電源開発株式会社  
大間原子力発電所

敷地及び原子炉施設設置位置付近の地質構造の補足

平成18年12月  
原子力発電安全審査課

図-1 地質鉛直断面図

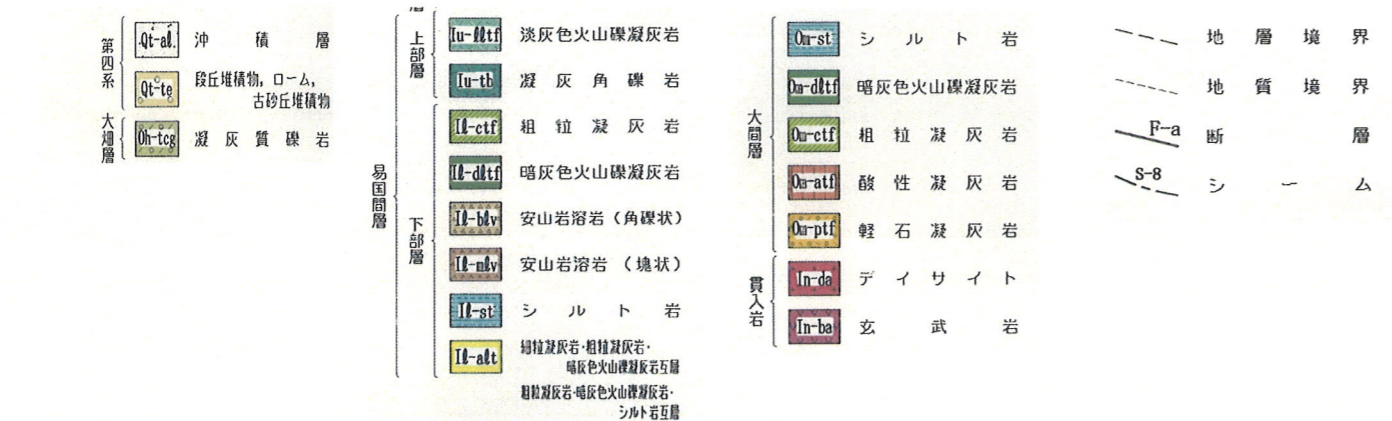
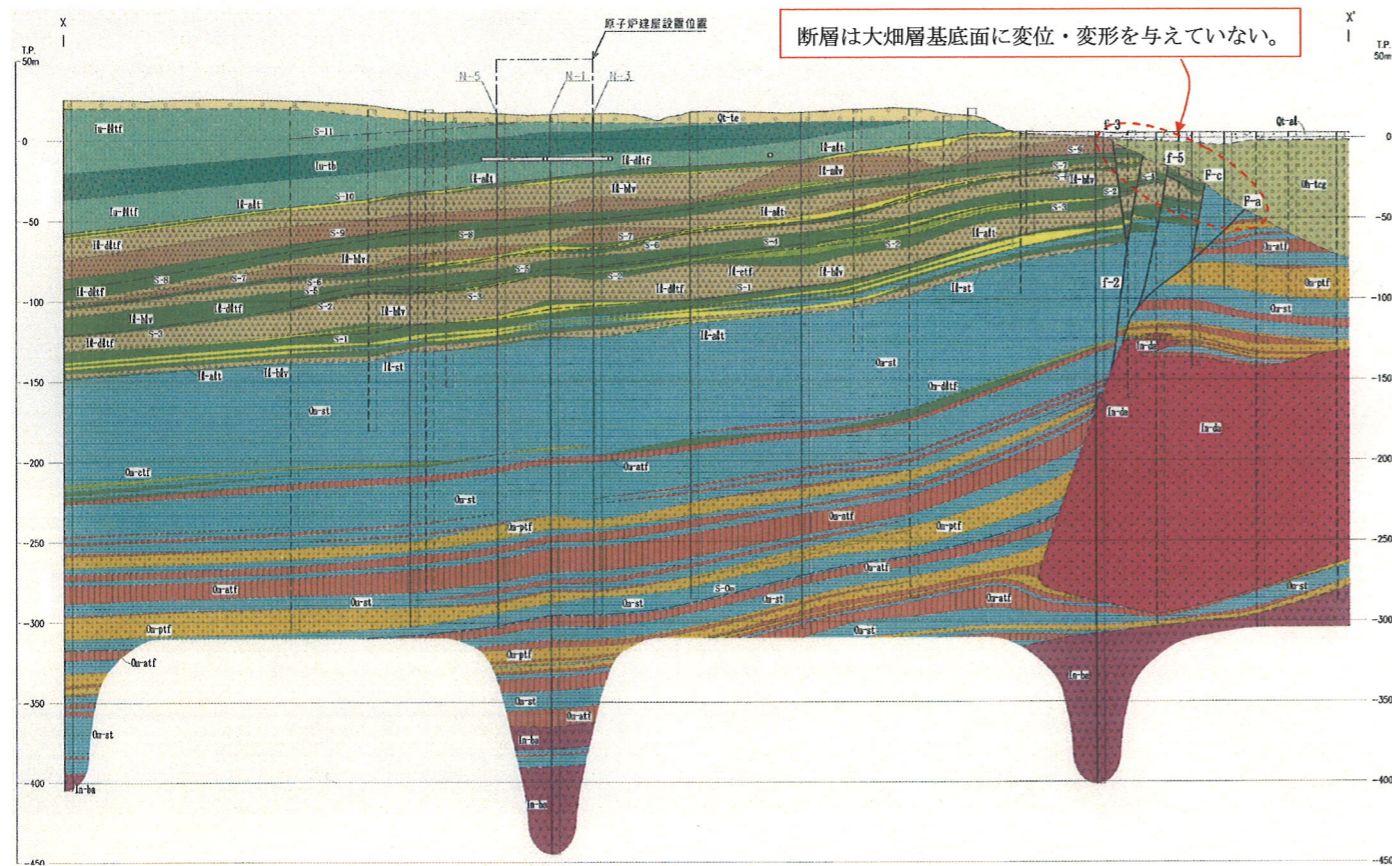
- ボーリング調査(図-1), トレンチ調査(図-2)及び試掘坑調査から敷地北側の断層は鮮新世の大畑層の基底面に変位・変形を与えていないと判断している。

- 指針改訂により, 活断層の評価基準が「5 万年前以降活動したもの」から「後期更新世以降の活動が否定できないもの」となったが, 大畑層は鮮新世であり, 評価の変更はないとしている。

- 以上のことから, 敷地北側の断層については, 大畑層堆積以降の活動はないとしていることは, 妥当と判断される。

図-3 地質水平断面図(T.P.-14m)

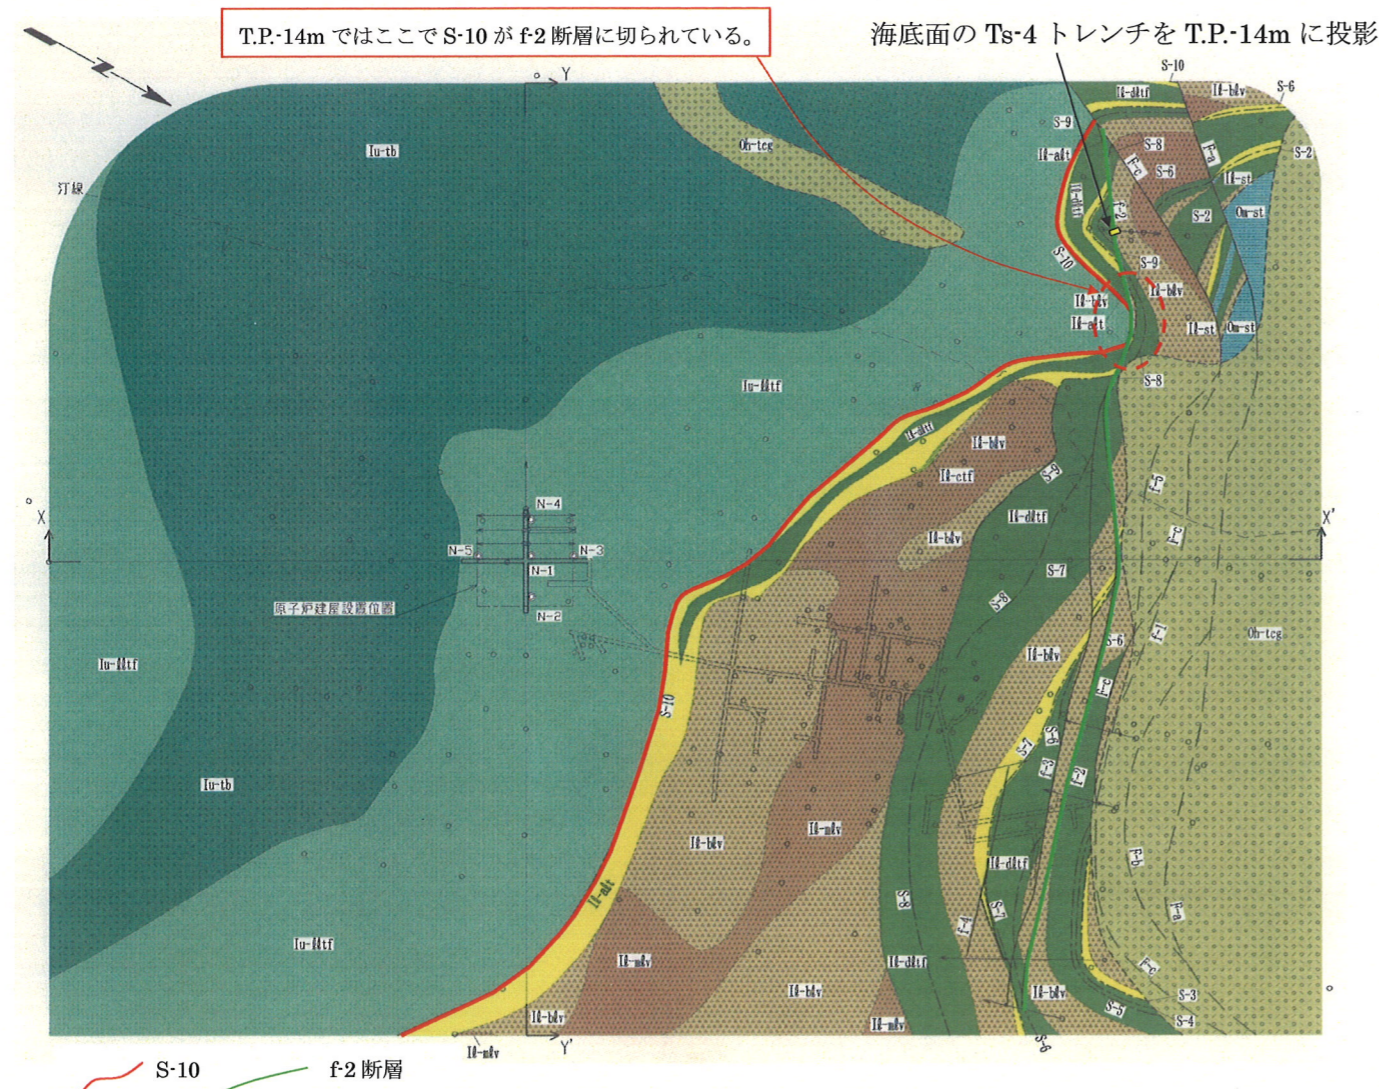
- ・ 連続性の認められるシームは、易国間層に 11 枚、大間層に 1 枚あるとしている。(図-3, 図-4)
- ・ そのうち、S-1~S-10 及び S-0m のシームは敷地北側の断層に切られており、断層形成以降の活動はないと判断している。
- ・ S-11 については、M<sub>2</sub> 面段丘堆積物に覆われ、その基底面に変位・変形をもたらしていないことを確認したとしている。
- ・ 以上のことから、シームについては、耐震設計上、問題となるものではないとしている。

- ・ 以上のことから、シームが耐震設計上、問題となるものではないとしていることは妥当と判断される。

図-5 Ts-4 トレンチ地質展開図

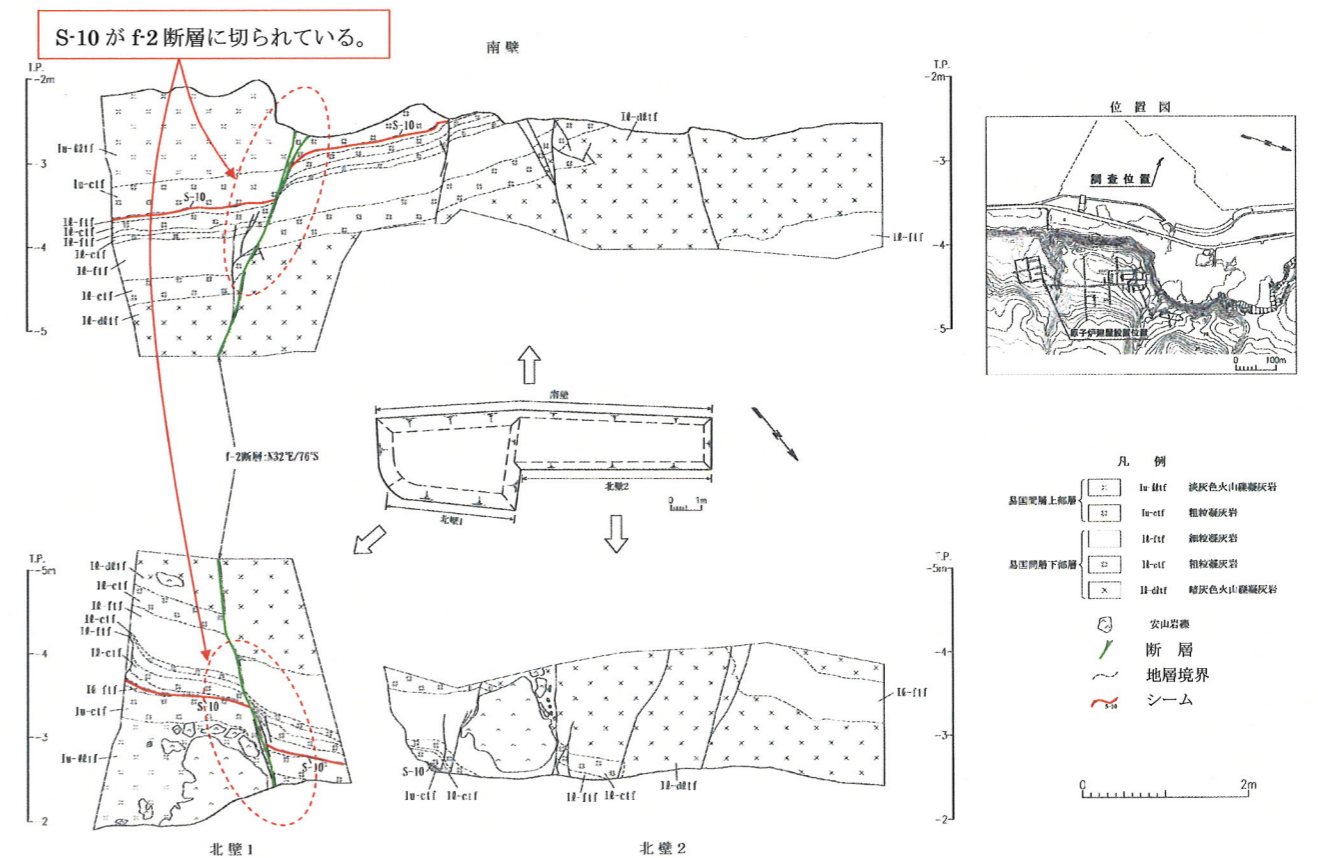
- ・ 申請者は、後述する変状の分布を把握するために Ts-4 のトレンチ調査を行っている。
- ・ その結果、S-10 が f2 断層に切られていることを確認したとしている。(図-5)
- ・ 指針改訂により、活断層の評価基準が「5 万年以前以降活動したもの」から「後期更新世以降の活動が否定できないもの」となったが、シームが断層に切られているという事実関係に変更はないことから、シームは耐震設計上、問題となるものではないとする評価に変更はないとしている。

図-7 Ts-2 トレンチ地質展開図

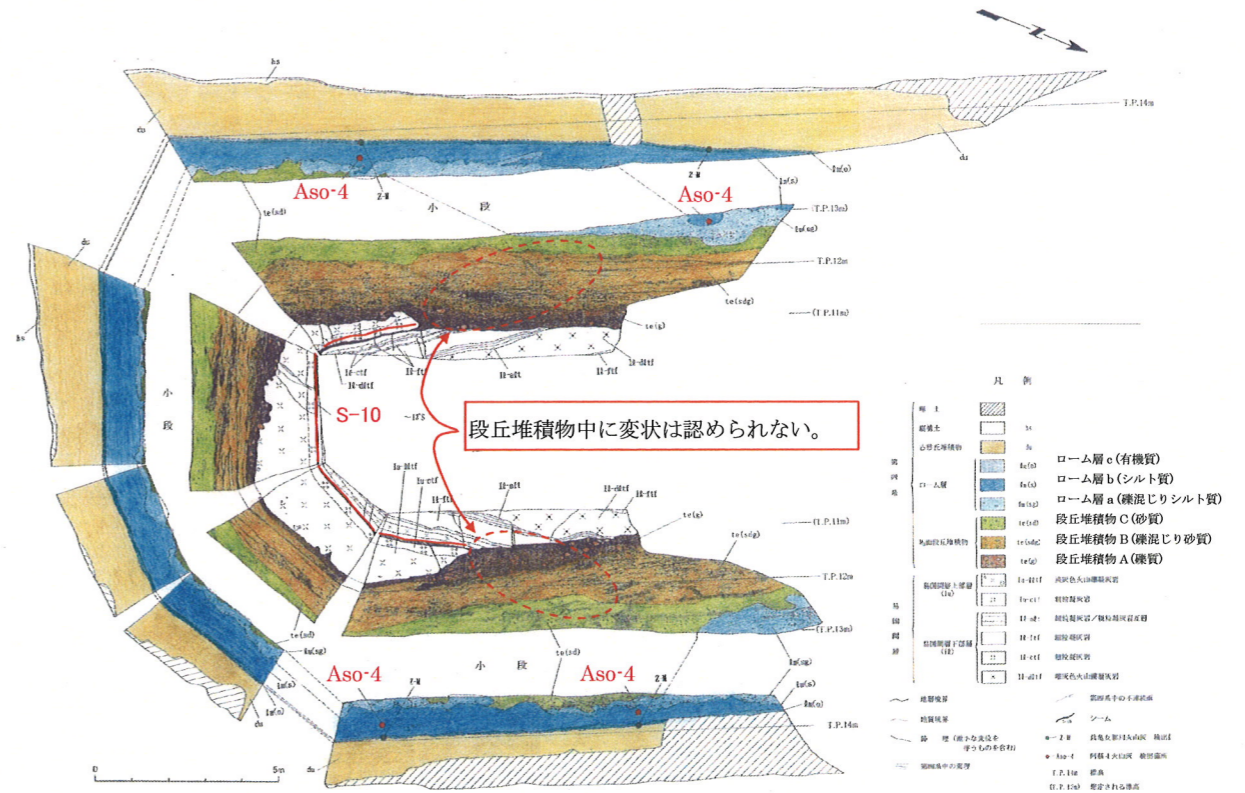
- トレンチ Ts-1, Ts-3 では S-10 の延長上の M<sub>3</sub> 面段丘堆積物中に変状が認められた。
- 変状は、段丘堆積物中に認められ、その上位のローム層には及んでおらず、ローム層には阿蘇 4 火山灰 (Aso-4 : 8.5~9 万年前) が認められるとしている。(図-6)
- 変状の鉛直変位量は Ts-1 で最大約 45cm(平均)であるが、累積的变化は認められないとしている。(図-6)
- Ts-1 の直ぐ東側で掘削した Ts-2 では変状は認められないとしている。(図-7)
- 針貫入試験によれば、変状が認められる Ts-1 の S-10 上盤側の針貫入勾配は小さく軟質であり、変状の認められない Ts-2 のそれはやや大きく硬質であるとしている。(図-8, 図-9)
- Ts-1, Ts-3 の S-10 上盤側の粘土鉱物含有率は 22~26%と大きく、Ts-2 のそれは 13%と小さいとしている。また、粘土鉱物は主としてスメクタイトであるとしている。(図-9)
- 既往の Ts-1,2,3 の各トレンチ沿いの断面図によれば、変状が認められるトレンチでの風化の進んだ部分(強風化部)は厚く、その基底面は S-10 に接するように分布するとしている。一方、変状の認められない Ts-2 では強風化部は薄く、その基底面は S-10 には接していないとしている。(図-10)

以上の検討から、変状が耐震設計上問題となるものではないとしていることは妥当と判断される。

図-8 Ts-1, Ts-2 の針貫入試験結果

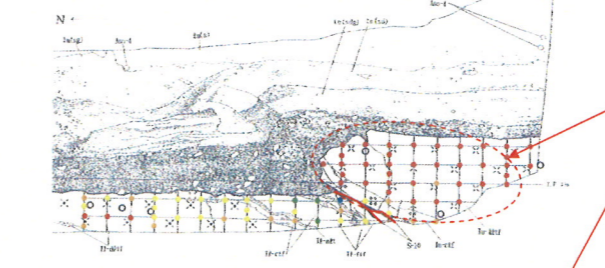
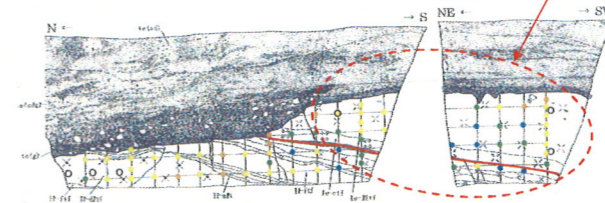
S-10 上盤側の岩盤は Ts-1 では軟質であり、Ts-2 ではやや硬質である。

図-9 針貫入勾配の度数分布と粘土鉱物含有率

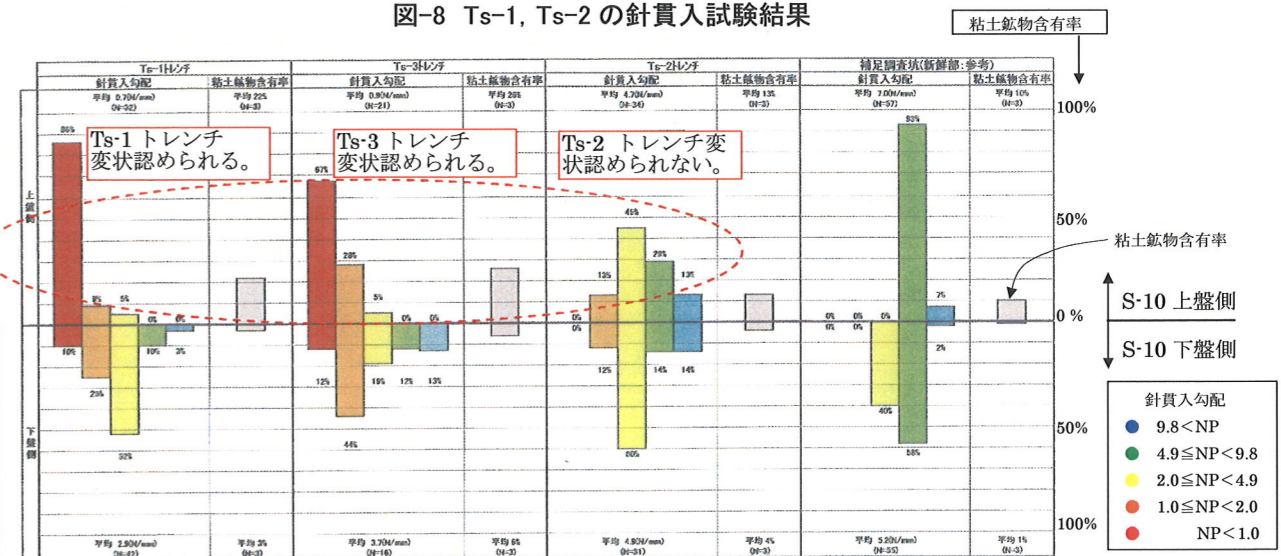
変状の認められるトレンチでは S-10 上盤側が軟質で粘土鉱物が多く、変状の認められないトレンチではやや硬質で粘土鉱物が少ない。したがって、変状の認められるトレンチでは風化が進んでいると考えられる。

図-11 Ts-3 トレンチの追加調査による変状の鉛直変位量の変化

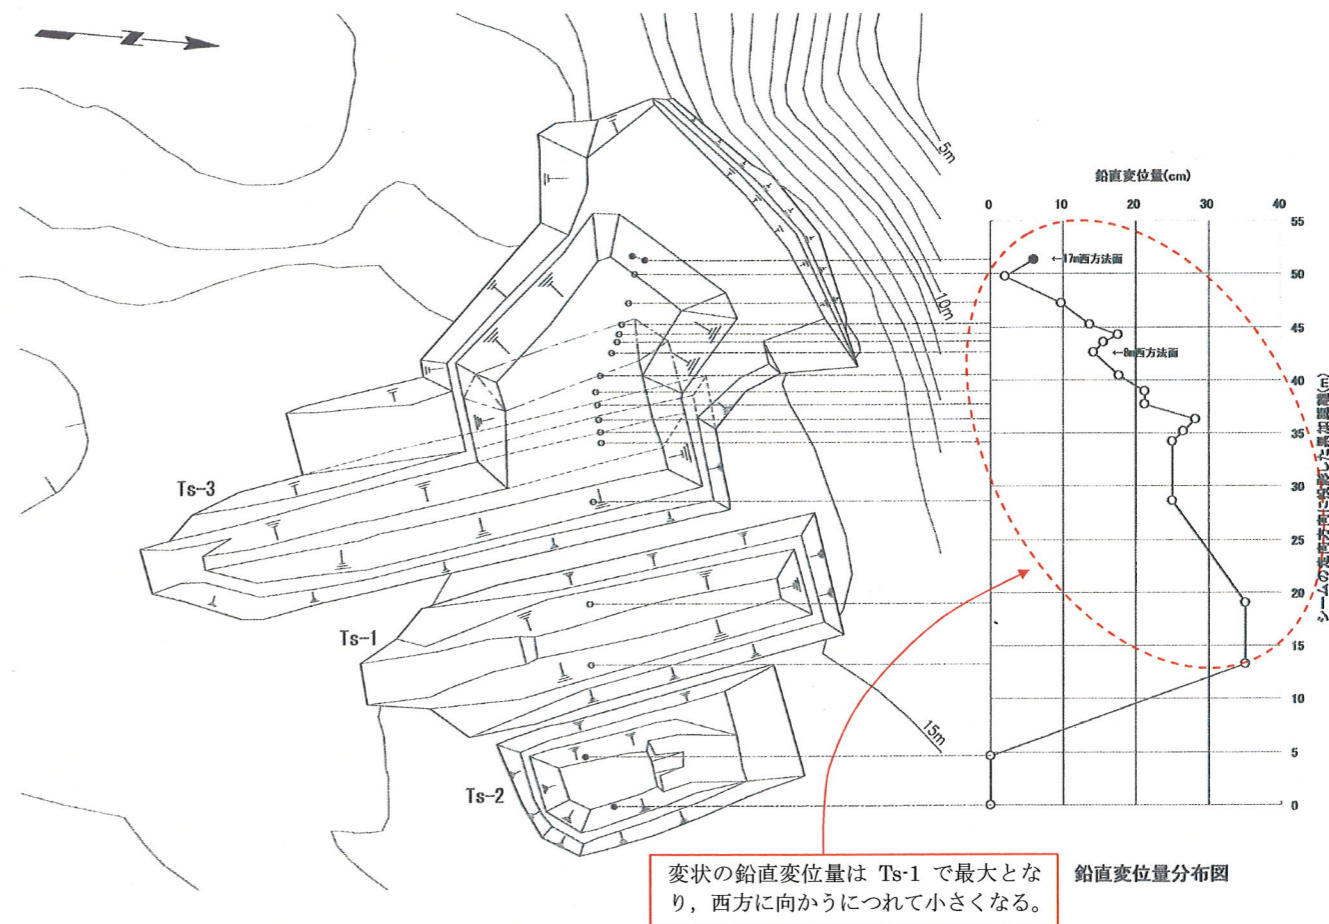
- Ts-3 の西方～北西方にかけての変状の鉛直変位量は図-11 に示すように Ts-1 で最大となり、西方に向かうにつれて小さくなり、最小約2cm となったとしている。
- したがって、変状は主として Ts-1 周辺に見られる現象であるとしている。

図-12 強風化部の厚さ分布と鉛直変位量の変化

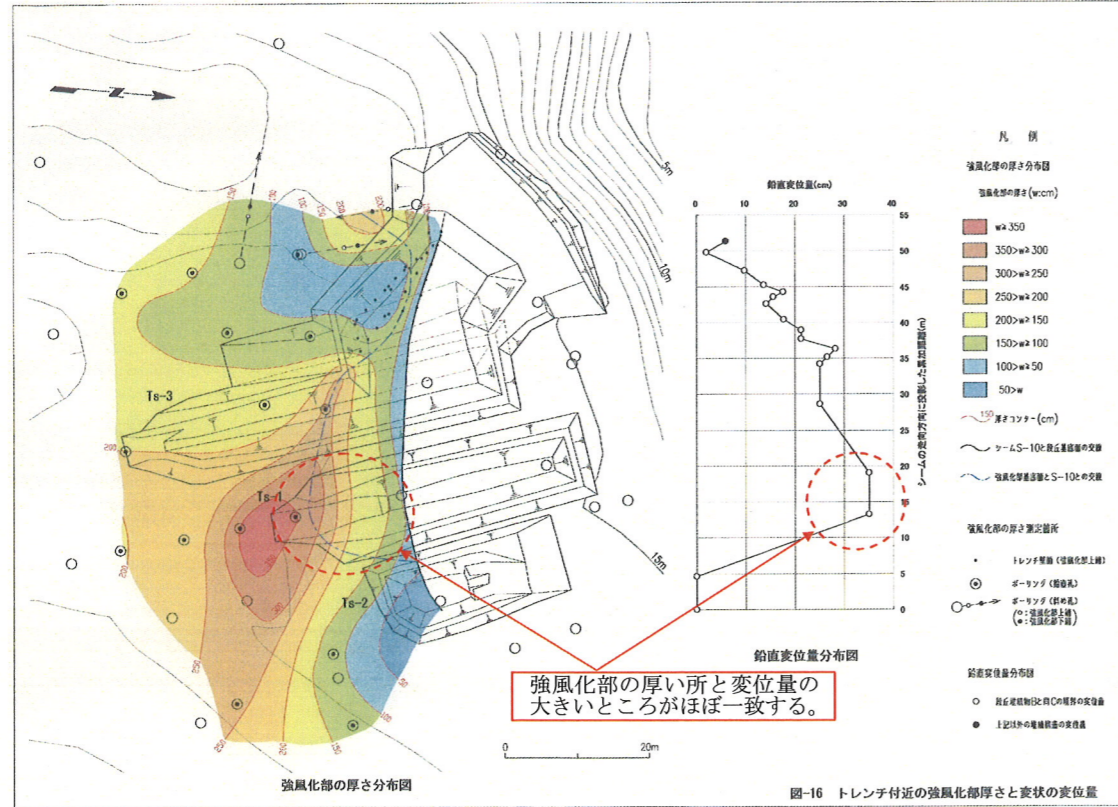
- ・ 強風化部の厚い所では変状の鉛直変位量が大きく、薄い所では小さい傾向が得られたとしている。(図-12)
- ・ 段丘堆積物の薄い所では変状の鉛直変位量が大きく、厚い所では小さいとしている。(図-13)
- ・ 図-12 及び図-13 の結果から、強風化部の厚さと段丘堆積物の厚さを求め、それぞれの厚さと変状の鉛直変位量との相関性を検討した結果、次のような結果が得られたとしている。
- ・ 変状の鉛直変位量と強風化部の厚さとは明らかな正の相関性があるとしている。(図-14a.)
- ・ 変状の鉛直変位量と段丘堆積物の厚さとは弱いながらも負の相関性があるとしている。(図-14b.)
- ・ 鉛直変位量を被説明変数、強風化部の厚さと段丘堆積物の厚さを説明変数とする重回帰分析の結果、変位量の実測値と予測値とは良い相関が見られるとしている。(図-14c.)

図-14 鉛直変位量と強風化部・段丘堆積物の厚さとの相関図及び重回帰分析結果

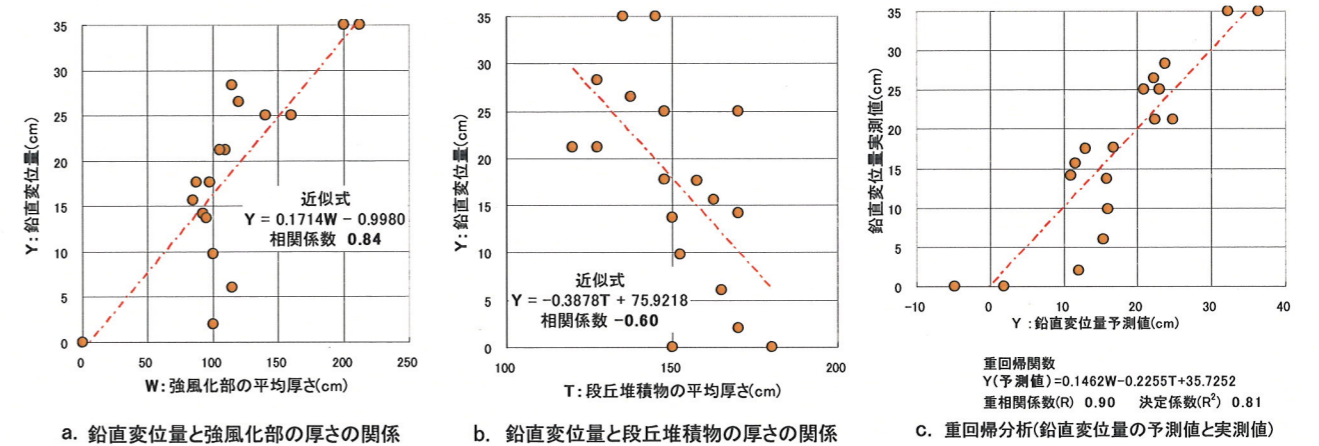
- ・ 変状は上記のように Ts-2 と Ts-4 の間に限定され、しかも鉛直変位量が Ts-1 付近で最大となり、その西方へは減少することから、変状は主として Ts-1 トレンチ付近に局所的に見られる現象であるとしている。
- ・ 変状の成因としては、強風化部の厚さとは正の相関性が見られ、段丘堆積物の厚さとは負の相関性が見られることから、風化岩中の粘土鉱物の吸水膨張による可能性が考えられるとしている。すなわち、海水準の変動で地下水位が変化することで、風化岩盤中の粘土鉱物が増加するとともに吸水膨張し、強風化部が厚く、かつ段丘堆積物の薄い所でその膨張圧力が上載圧より大きくなったところに地震動等がトリガーとなって形成された可能性が考えられるとしている。なお、このような変状をもたらす海水準の変動は、近い将来再度発生するとは考えにくいとしている。
- ・ 以上のことから申請者は、変状は耐震設計上、問題となるものではないとしている。
